川内原子力発電所

震源を特定せず策定する地震動の見直しについて

2023年11月21日
九州電力株式会社

②審査会合における議論（地震基盤相当面の位置）

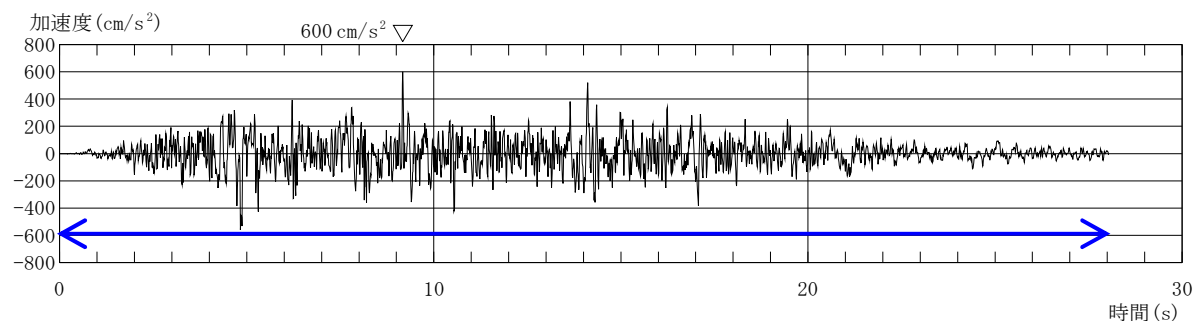
- 設置変更許可申請時には、左下表に示す地下の地盤モデルのVs2150m/sの層上面であるEL. -480mに設定。
- その後、原子力規制委員会の審査会合の議論を踏まえ、安全側の保守的な判断として、地震基盤相当面の位置が深く（Vsが大きく）なるよう、右下表に示す地下の地盤モデルのVs3010m/sの層上面であるEL. -1018.5mに見直し。

地震基盤相当面の位置を見直し

②審査会合における議論（地震波形の長さ）

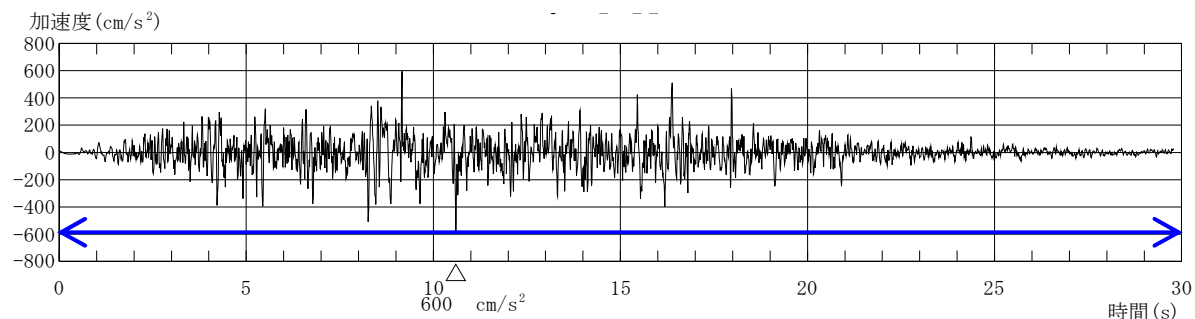
- 設置変更許可申請時では、上図に示す地震波形を作成。
- 原子力規制委員会の審査会合の議論を踏まえ、安全側の保守的な判断として、地震の規模（エネルギー）をM6.9からM7.0により大きく設定し、地震波形が長くなるよう、下図に示す地震波形に見直し。

地震波形の長さの見直し

〔標準応答スペクトルを考慮した地震動の評価結果〕

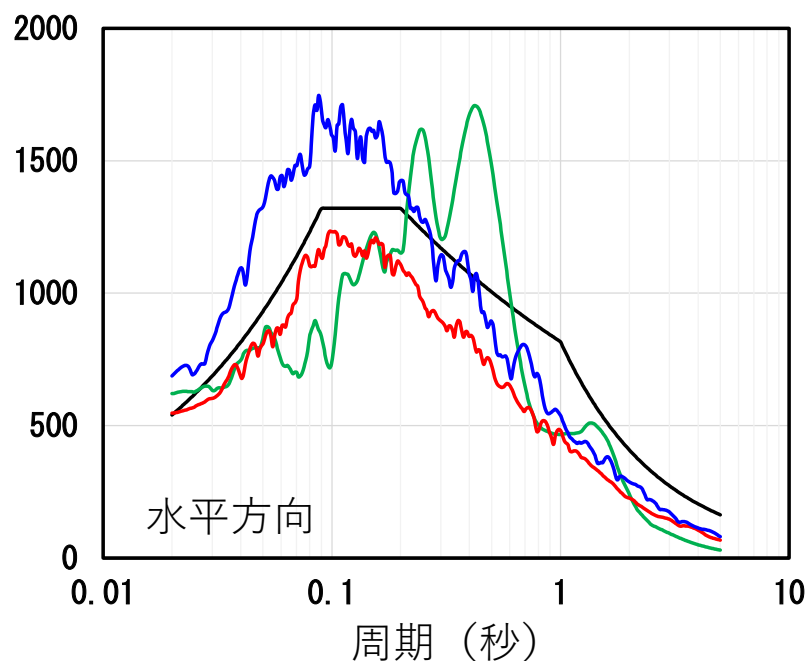
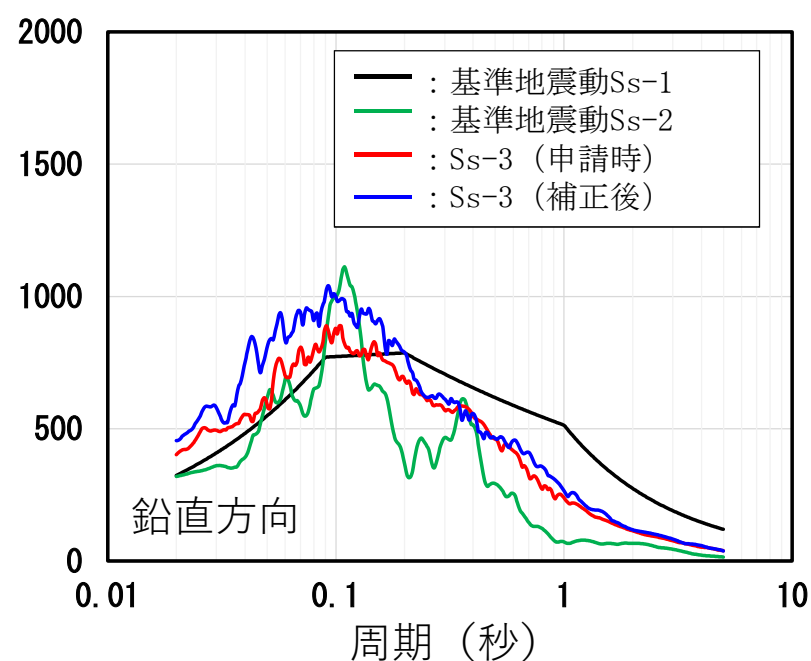
- 標準応答スペクトルを考慮した地震動評価結果は、現行の基準地震動Ss-1を超過するため、現行の基準地震動Ss-1及びSs-2に加えて新たに基準地震動Ss-3を追加。
